RÉPONSE D'INTRAGAZ À LA DEMANDE DE RENSEIGNEMENTS N° 1 DE LA RÉGIE DE L'ÉNERGIE (LA RÉGIE) RELATIVE À LA DEMANDE D'OBTENIR L'AUTORISATION DE PROCÉDER À DES INVESTISSEMENTS DANS LE BUT D'OPTIMISER LE SITE DE POINTE-DU-LAC ET À UN PROJET DE CONSTRUCTION DE PIPELINE

Origine : Demande de renseignements n° 1
Date : 27 novembre 2025
Demandeur : Régie de l'énergie

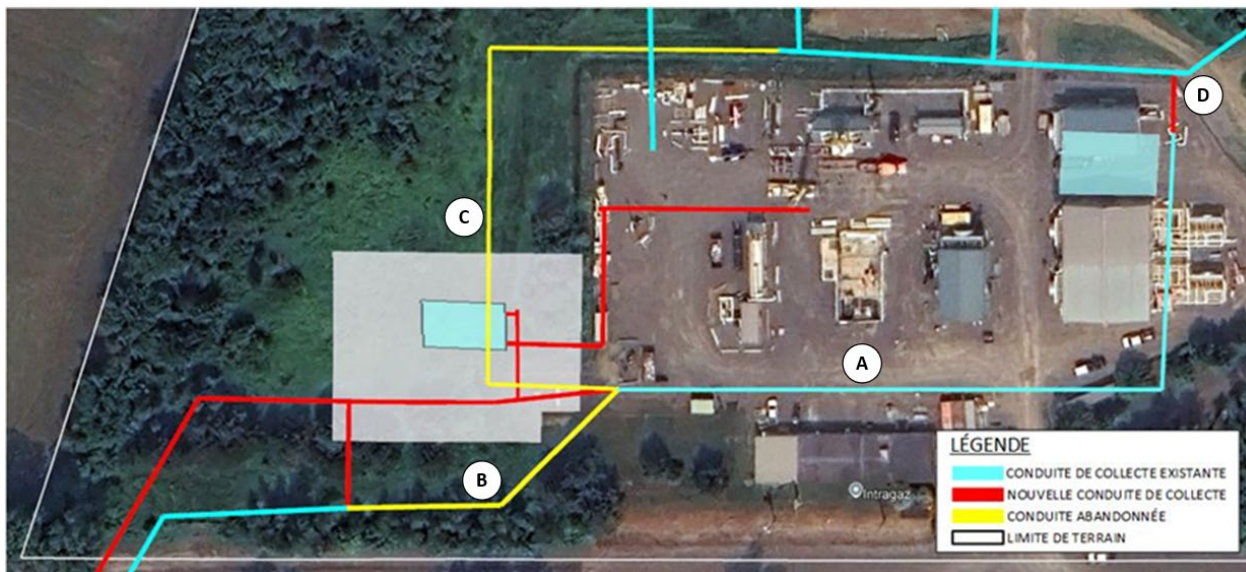
2.1 Veuillez expliquer en quoi les modifications aux conduites permettront d'optimiser l'arrivée du gaz à la station, tel que mentionné à la référence (iii). Veuillez élaborer.

Les modifications prévues aux conduites de collecte permettront d'optimiser l'arrivée du gaz à la station en améliorant la répartition des débits et en réduisant les pertes de charge observées sur le réseau existant.

En vous référant au schéma ci-dessous, depuis la construction du site en 1989, la conduite de 406 mm (A) située sur le site relie les compresseurs à l'ensemble des puits. Cette conduite reçoit actuellement le gaz à partir d'un seul point d'entrée au coin sud-ouest du site, où convergent deux conduites principales :

- une conduite de 406 mm (B) provenant des puits situés au sud de l'autoroute 40;
- une conduite de 273 mm (C) provenant des puits situés au nord de l'autoroute 40.

Dans le cadre du Projet, l'augmentation de la capacité de retrait entraînera une hausse du volume de gaz transitant par la conduite de 406 mm (A) sur le site. Cette hausse aurait pour effet d'augmenter la vitesse du gaz ainsi que les pertes de charge dans cette conduite, ce qui pourrait limiter la performance globale des compresseurs et réduire l'efficacité du retrait.

Afin d'éviter le remplacement complet de cette conduite existante, Intragaz prévoit l'ajout d'un nouveau point d'entrée au nord-est du site (D), raccordé à la conduite de 273 mm (C) qui relie les puits du secteur nord-est.

- d'alimenter la conduite de 406 mm (A) sur le site à partir de deux directions plutôt que d'un seul point ;
- de réduire la vitesse dans la portion centrale de la conduite ;
- de diminuer substantiellement les pertes de charge associées à l'augmentation des débits ;
- d'optimiser la performance hydraulique en équilibrant les flux provenant des secteurs nord et sud ;

- de maintenir l'efficacité des compresseurs sans devoir remplacer la conduite existante.

Ainsi, la modification du réseau de collecte permet d'optimiser l'arrivée du gaz à la station en assurant une meilleure distribution des débits et une réduction des contraintes hydrauliques, ce qui améliore la performance globale du système lors des périodes de retrait accru prévues au Projet.
